3D Staaloverzicht Fietsbrug, 1:45

## VOORLOPIG

1	-	VOORLOPIG	JBa	24-02-2026
Rev. nr.	Rev. fase	Revisie omschrijving		Rev. datum
Opdrachtgever:		Getekend: Jasper Bakker		
Dura Vermeer Infra		Schaal: zie aanzicht		
Hoofdconstructeur:		Formaat: A1		
HaskoningDHV Nederland B.V.		<b>FASE 2</b>		
Werk: Circulaire Fietsbrug Abbenes				
Adres: te Abbenes				
Onderwerp:				
3D Staaloverzicht Fietsbrug				
Materiaal:	S235	T.A.V.	Bouten: 8.8-THVZ gerold	T.A.V.
Lassen:	zie werkplaatstek. (min. las a = 4) T.A.V.			
<b>VIC OBDAM</b>		Projectnummer - opdrachtfase:		
		25255-2000		
T: 0226-453 544 (algemeen)		Tekening:		
T: 0226-363 690 (beheerkamer)		<b>G [1]</b>		
<b>BOUWEN BEGINT MET STAAL</b>

3D Detail eindbalusters, 1:10

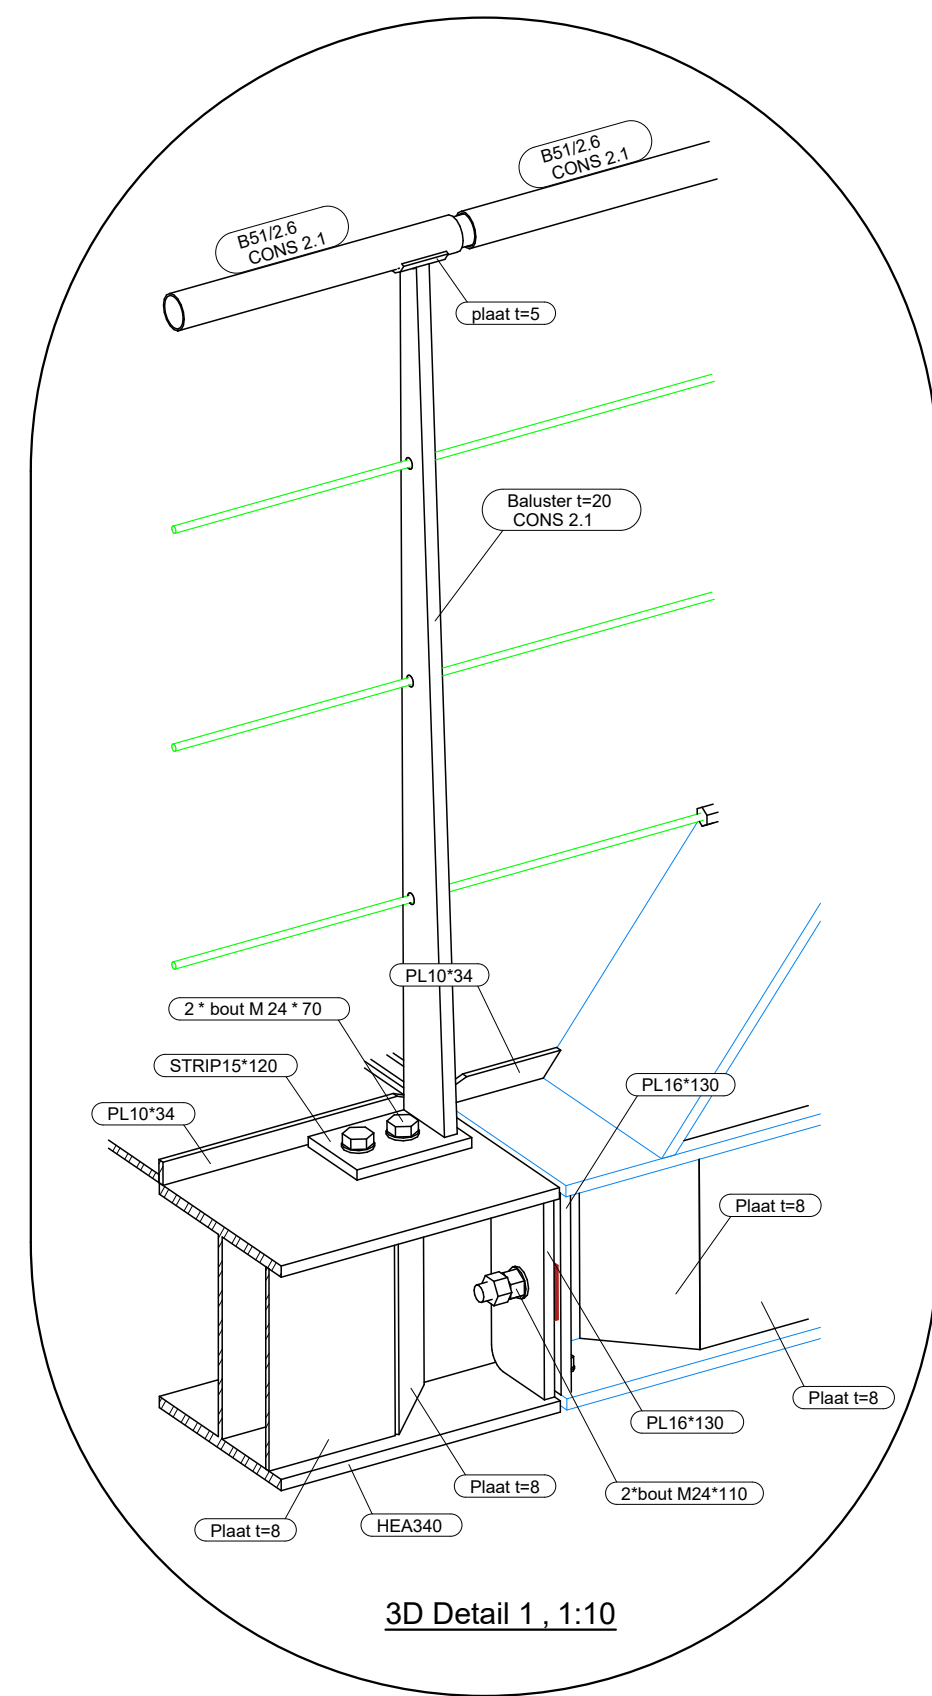
- Graag controle op het voorstel die we hebben gedaan voor de bevestiging van de balusters op de HEA340.
  - Graag controle op de positie van de RVS Kabels Ø10.

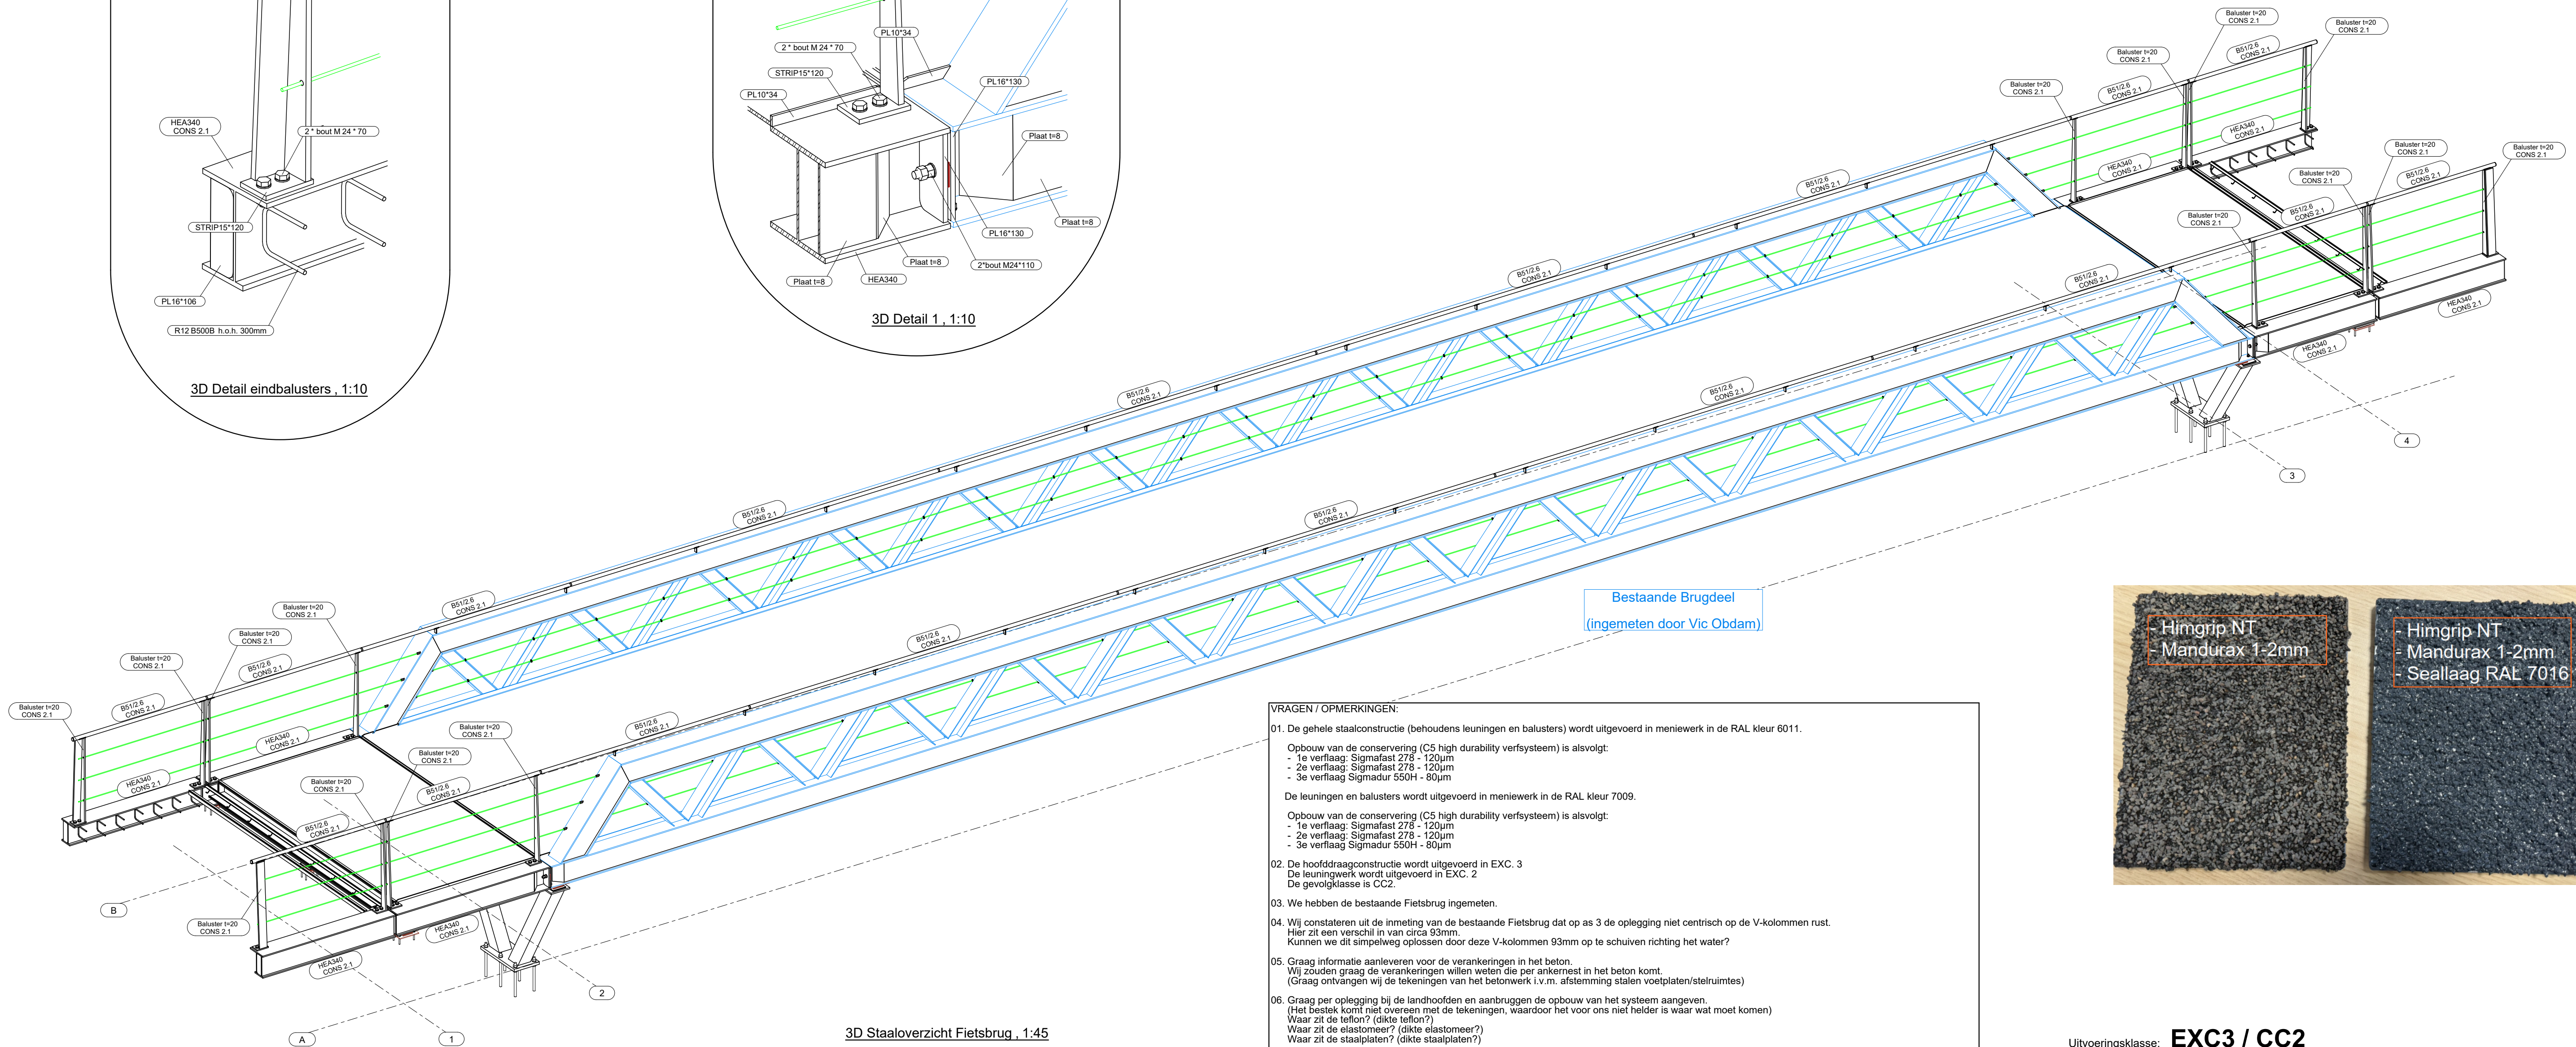
- We hebben de bestaande Fietsbrug ingemeten.
  - Wij constateren uit de inmeting van de bestaande Fietsbrug dat op as 3 de oplegging niet centrisch op de V-kolommen rust. Hier zit een verschil in van circa 93mm. Kunnen we dit simpelweg oplossen door deze V-kolommen 93mm op te schuiven richting het water?

- Graag informatie aanleveren voor de verankeringen in het beton. Wij zouden graag de verankeringen willen weten die per ankermet in het beton komt. (Graag ontvangen wij de tekeningen van het betonwerk i.v.m. afstemming stalen voetplaten/stelruimtes)

- Graag per oplegging bij de landhoofden en aanbruggen de opbouw van het systeem aangeven. (Het bestek komt niet overeen met de tekeningen, waardoor het voor ons niet helder is waar wat moet komen) Waar zit de teflon? (dikte teflon?) Waar zit de elastomeer? (dikte elastomeer?) Waar zit de staalplaten? (dikte staalplaten?)  
 Wat wordt er bedoeld met de volgende aanduidingen in de details die door HaskoningDHV zijn opgegeven?

- Detail oplegging as 1/as A-B wat wordt bedoeld met 10.47?
    - Detail oplegging as 1/hartbrug wat wordt bedoeld met 1.06\*?
    - Detail oplegging as 2/hartbrug wat wordt bedoeld met 10.9?

- De 4 buitenste HEA340 liggers (naast as 1 en as 4) zullen we vooruit leveren, zodat deze meestort kunnen worden. Ook de 4 hoeklijnen (naast as 1 en as 4) worden vooruit geleverd, zodat deze meegestort kunnen worden. Graag aangeven wanneer deze nodig zijn op de bouw.

- Wij zullen een HDP plaat 260x80x10 meenemen bij de koppeling van de HEA340 liggers aan de bestaande Fietsbrug.
  - Graag aangeven wat voor voorzieningen (en waar) we moeten meenemen in de handleuning voor de verlichting.

- Hoe gaat de voeding van de verlichting uit de handleuning naar beneden? Is hier al een detail over bekend?
  - Wij zullen de handleuning met zelftappers vastzetten aan de schotels (plaat t=5).

- Graag controle op de positie van de delingen van de handleuning.
  - Wij zullen bij de ingelaste platen in de bestaande fietsbrug een kleine V-naad meenemen (tussen de strippen) die volledig wordt dichtgelast en vlakgeslepen. (Er is echter een kans dat bij deze delingen na het conserveren de las iets te zien is)

- Graag aangeven aan welke zijde van de brug de tekst moet komen.
  - Het leveren en monteren voor dit geheel is voor Vic Obdam. Behouden de volgende onderdelen: (het leveren en starten van het beton is niet voor Vic Obdam) (het uitzetten en monteren van de ingestorte staalonderdelen (1e levering) is niet voor Vic Obdam)

- Het aanbrengen van de nieuwe slijllaag is voor Vic Obdam. Graag ontvangen wij goedkeuring op het volgende systeem:
    - Hingrip NT
    - Instructie Mandurax 1 - 2mm

- Epoxy seallaag WG in te bepalen RAL kleur.
 Het bestekpunt 220010 schrijft hier een "slijpvaste Transparante finishlaag" voor. In overleg met de leverancier is deze finishlaag niet transparant beschikbaar, aangezien de slijllaag hiermee weer glad wordt gemaakt en het risico op valgevaar door glijden hiermee erg groot wordt. Als alternatief kunnen wij de slijllaag voorzien van een seallaag in RAL-kleur naar keuze. Zie op deze tekening een sample van de ral kleur 7016.
